東北電原運第15号
2021年7月2日

「『東京電力福島第一原子力発電所事故の調査・分析に係る中間取りまとめ』
(2021年3月5日)に関する見解等について(依頼)」に対する回答に係る
対応について (回答)

別紙:「中間取りまとめに関する見解等(回答)に対して、改めて見解等を聴取する
事項」に対する回答

「中間取りまとめに関する見解等（回答）に対して、改めて見解等を聴取する事項」
に対する回答

局所エリアから原子炉建屋燃料取替床までの水素流路イメージ

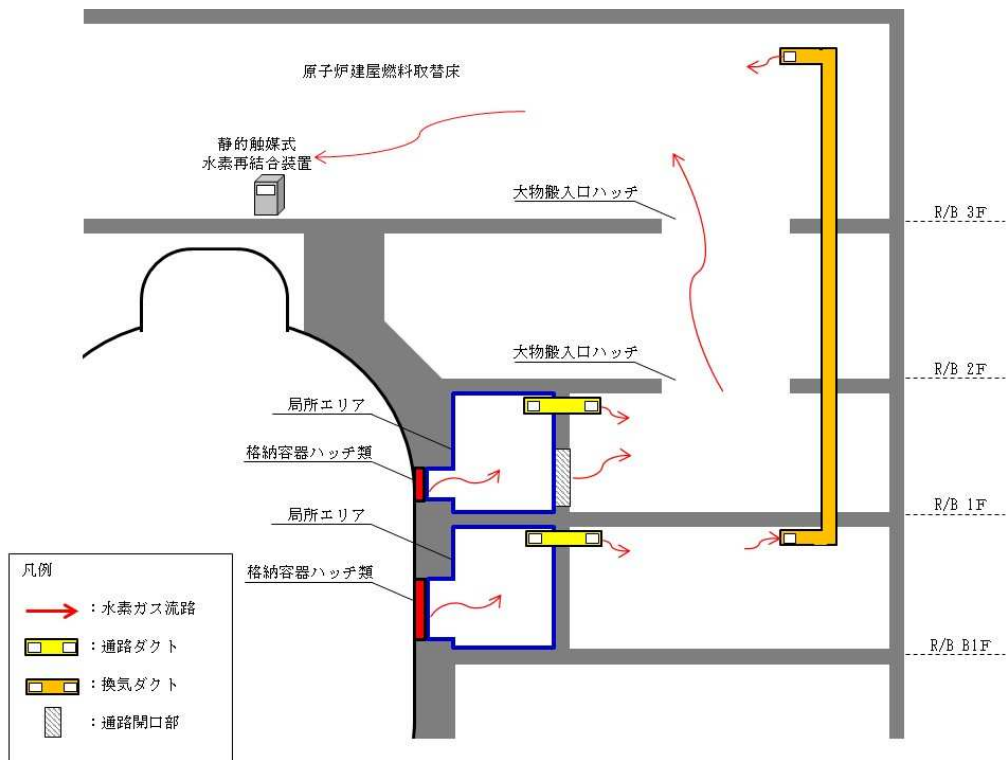
(ア)オペレーションフロア以外のフロア（下階）の水素滞留対策をとるべきではないか。

以下のとおり、原子炉建屋原子炉棟については下層階の水素滞留対策を実施している。

PCVからの水素漏えいは、D/W主フランジおよびPCVハッチ類の貫通部から想定され、漏えいした水素は、比重の関係で原子炉建屋下層階から原子炉建屋地上3階（原子炉建屋燃料取替床）まで上昇し、滞留する。滞留した水素は、原子炉建屋地上3階に設置する静的触媒式水素再結合装置により酸素と再結合処理されることで、原子炉建屋内の水素濃度上昇を抑制することとしている。

原子炉建屋内水素濃度（原子炉建屋燃料取替床）が1.3vol%に到達するまでは、SGTSを使用することから、原子炉建屋下層階から原子炉建屋地上3階への水素の移動が促進されるものと考ええる。

PCVハッチ類には、原子炉建屋下層階の小部屋形状になっている箇所（局所エリア）に設置されたものがあるが、局所エリアに漏えいした水素も、空調ダクト等を通じて原子炉建屋地上3階の静的触媒式水素再結合装置に導かれるため、原子炉建屋下層階で水素が滞留しない構造になっている。
